Bezirksamt Wandsbek

Entwurfsplanung der Deutschen Bahn für das Bauvorhaben der DB Netz AG „Neubau S-Bahnlinie S4 (Ost) Hamburg – Bad Oldesloe“, Planfeststellungsabschnitt 1 (PA 1) – 2. Planänderung im Verfahren

Hier: Aufforderung zur Stellungnahme

Lageplan 3_5:

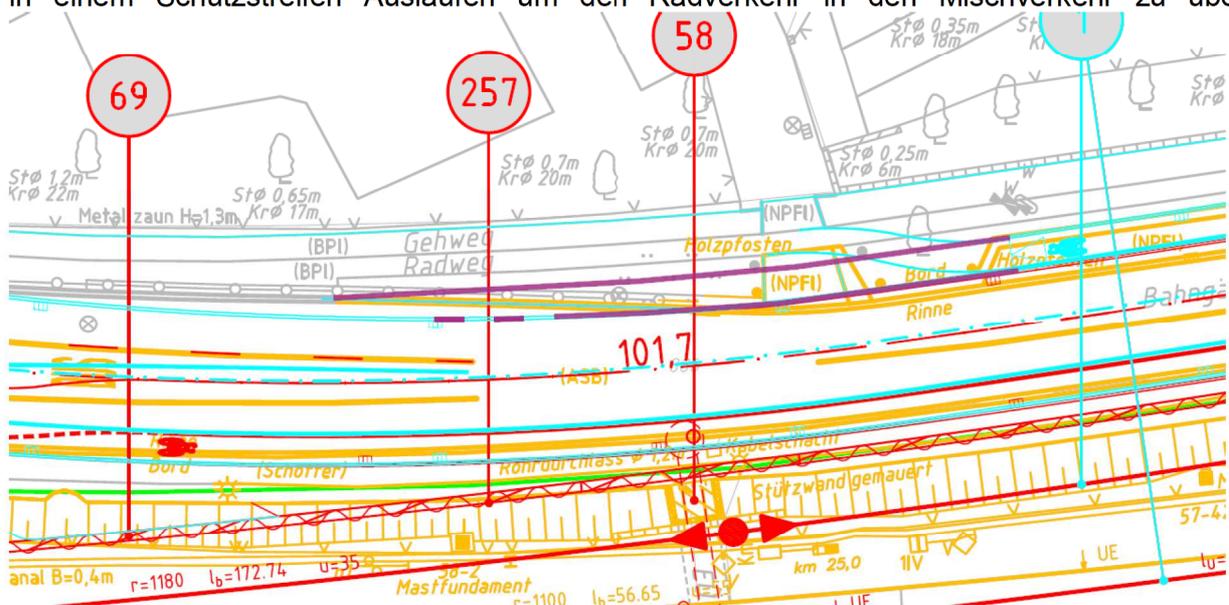
Die Baustellenverkehre sollten nach Möglichkeit über die Baustraße parallel zur Rantzaustraße und die Claudiusstraße abgewickelt werden, um Gefährdungen für den Radverkehr durch Baufahrzeuge auf der Veloroute 7 zu vermeiden.

Lageplan 3_6:

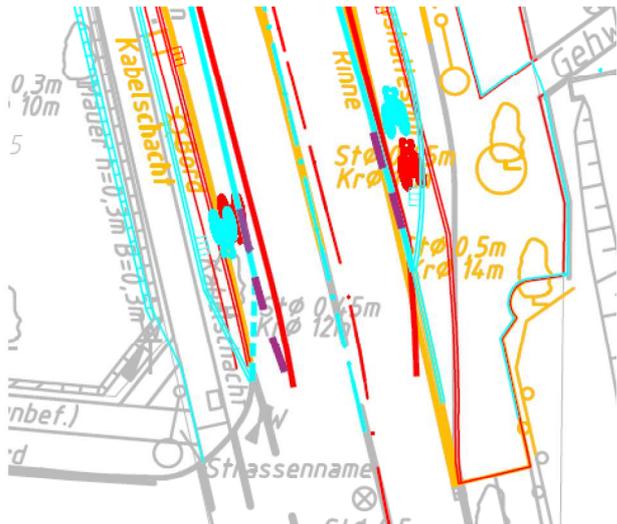
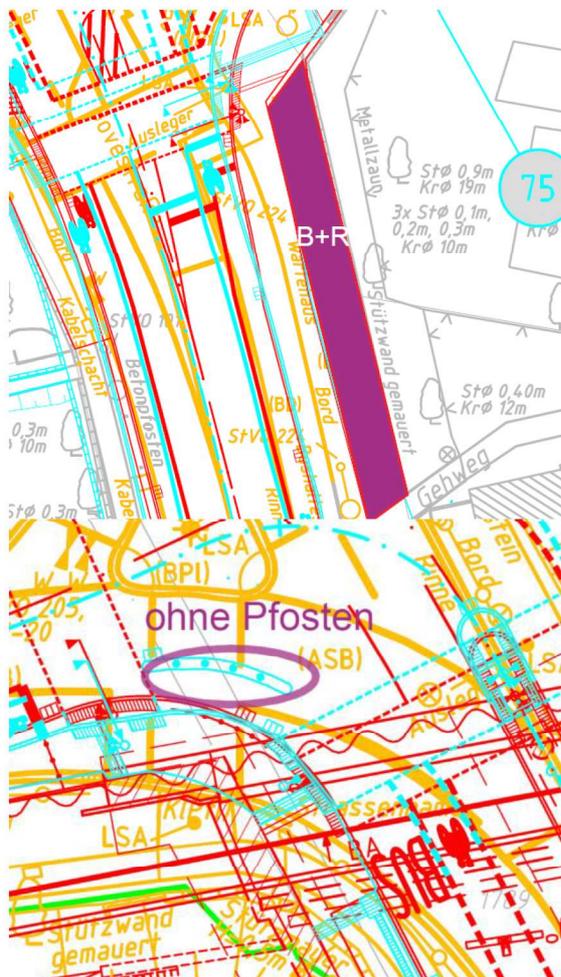
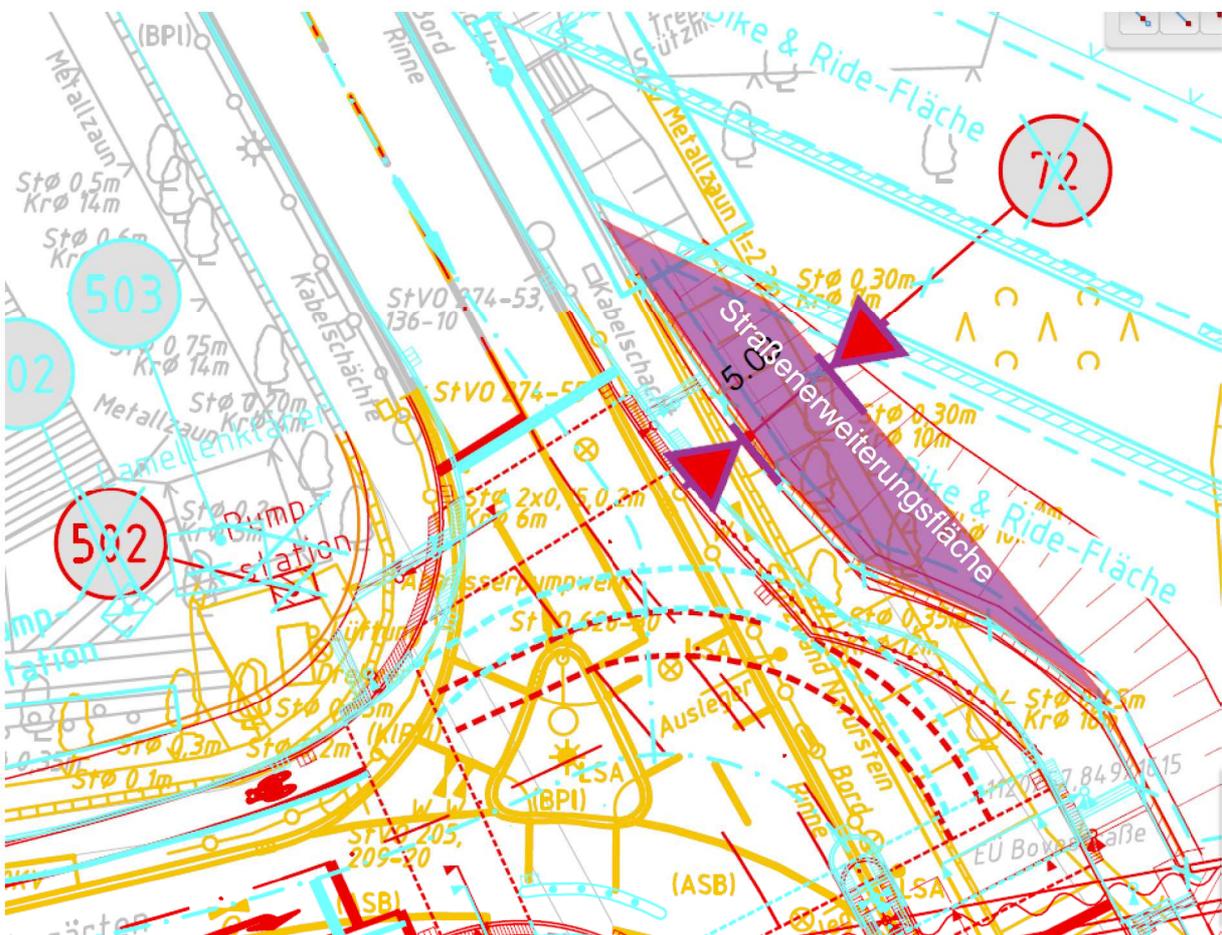
Im Lageplan 3_6_LP wird u.a. die Anfahrsituation zum Gleichrichterwerk in der Bovestraße dargestellt. Das Fachamt Management des öffentlichen Raumes geht davon aus, dass es sich um eine rein **private** Zufahrt incl. Wendeanlage handelt. Aufgrund der angezeigten Anbindung (spitzer Winkel) an die Bovestraße ist diese Zufahrt zum Gleichrichterwerk mit erforderlichen Sichtdreiecken auszubilden und nur aus Richtung Norden anzufahren bzw. wieder zu verlassen. Eine entsprechende Beschilderung ist vorzunehmen.

Für diesen Bereich ist im Baustelleneinrichtungsplan 10_6_BE keine umfängliche bzw. deckungsgleiche Baustelleneinrichtungsflächen zu erkennen.

Der Radverkehr soll auf der Nordseite Bahngärten stadteinwärts von einem Radfahrstreifen auf den Bestandsradweg in den Nebenflächen aufgeleitet werden. Dieser ist jedoch nicht benutzungspflichtig und endet zudem nach wenigen Metern. Hier sollte deshalb nur eine Servicelösung vorgesehen werden, die dem Radverkehr die Wahl lässt auf der Fahrbahn weiterzufahren. Der Radfahrstreifen kann in einem Schutzstreifen Auslaufen um den Radverkehr in den Mischverkehr zu überführen.

Am Ende des Radfahrstreifens in der Bovestraße sollte der Radverkehr auf einer Länge von mindestens 10m in den Mischverkehr überführt werden.

Am Beginn des Radfahrstreifens sollte ein unterbrochener Breitstrich markiert werden, um den Radverkehr das Einfahren zu ermöglichen.

Durch den Wegfall des Haltepunktes Gustav-Adolf-Straße entstehen im Bereich der ehemaligen Bushaltestelle Flächenpotenziale für weitere Fahrradabstellanlagen.

Im Bereich der Unterführung soll der Radverkehr mittels Hochbord und Pfosten von dem Abbiegenden KFZ-Verkehr gesichert werden. Da die nötigen Sicherheitsabstände zu den Einbauten nicht eingehalten werden, sollte auf die Pfosten verzichtet werden.

Insgesamt kann der Planung des Unterführungsbauwerkes nur zugestimmt werden, wenn sichergestellt ist, dass es zu keiner Überschneidung des Bus- und Radverkehrs beim Rechtsabbiegen aus den Bahngärten in die Bovestraße kommt.

Dem Erläuterungsbericht ist zu entnehmen, dass die Bovestraße nördlich Bahngärten als Einbahnstraße mit einer Freigabe für den Radverkehr in Gegenrichtung eingerichtet werden soll. Sofern nicht auch eine Freigabe für den ÖPNV erwünscht ist, sollte die Einfahrt aus Richtung Süden in die Bovestraße baulich unterbunden werden. Zugleich sollte für den Radverkehr in Richtung Norden ein ca. 2m breiter Radfahrstreifen angelegt werden, um die Befahrbarkeit in Gegenrichtung zu verdeutlichen und zugleich die Fahrbahn einzuengen.

Eine Abstimmung zur B+R-Anlagen sollte mit dem BA-Wandsbek erfolgen. Das Taktile-Blindenleitsystem ist teilweise fehlerhaft.

Zur besseren Anbindung der schulischen Einrichtungen in Bovestr., Neumann- Reichardt-Str. und Schlosstraße, bevorzugt MR eine Führung des Busverkehrs über die Bovestraße in beide Richtungen. Um eine Nutzung der Bovestraße in Richtung Norden für den Linienverkehr nicht auszuschließen, ist ein ca. 5m breiter Bereich der Bike & Ride-Fläche als Straßenerweiterungsfläche vorzuhalten. Betroffene B+R-Anlagen müssen entsprechend verlagert werden.

Die Verkehrsführung an der Bahnüberführung Bovestraße sollte noch einmal mit allen Betroffenen diskutiert werden.

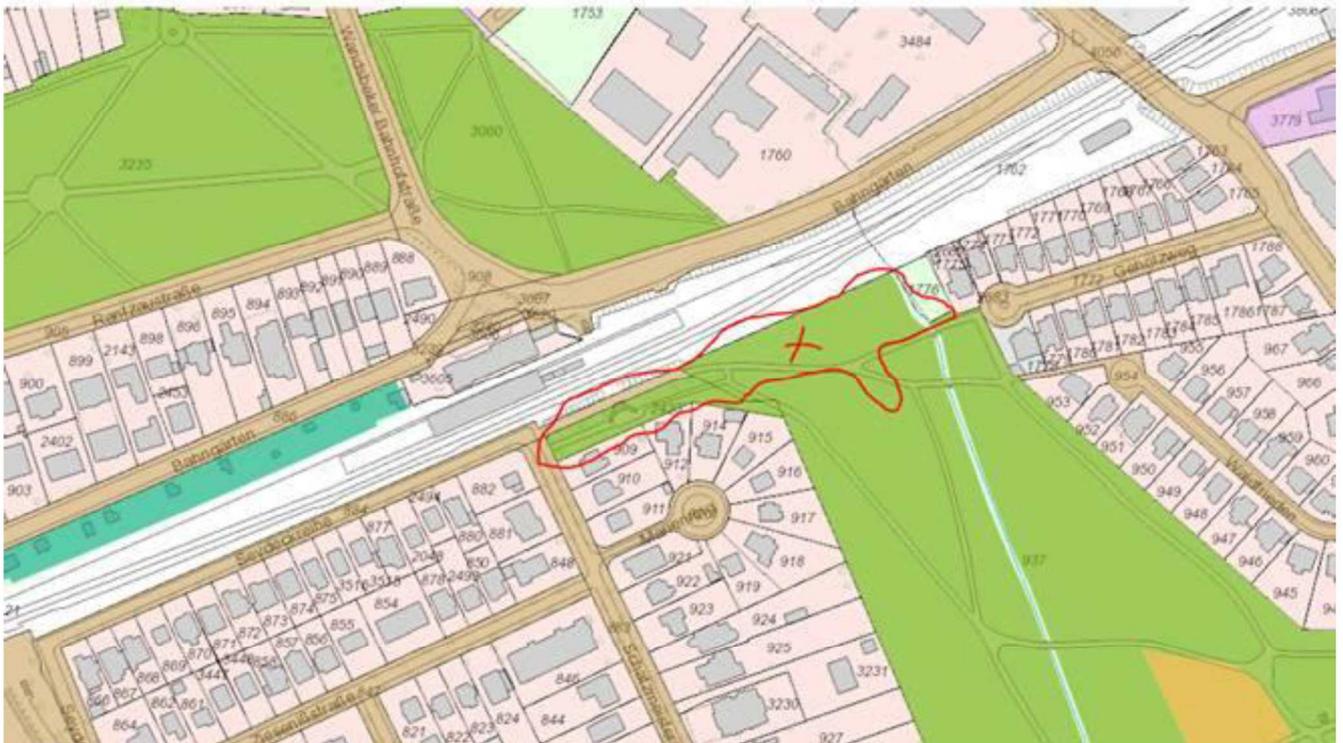
Bezüglich der Baustelleneinrichtungsfläche nach dem Rückbau ist abweichend vom Erläuterungsbericht keine Anlage von Wiesenflächen zur Bahntrasse vorzusehen, sondern wieder eine Aufwaldung mit zahlreichen Baum- und Strauchpflanzungen vorzunehmen. Die Baumpflanzungen sind größtenteils in Richtung Süden an den bestehenden Baumbestand anzuordnen und in Richtung der Bahntrasse ist ein Waldmantel mit heimischen Kleinbäumen und Sträuchern auszubilden. Es wird von einer Breite von 10,0 m ausgegangen. Die Pflanzung hat aus standortgerechten, heimischen Laubgehölzen zu erfolgen.
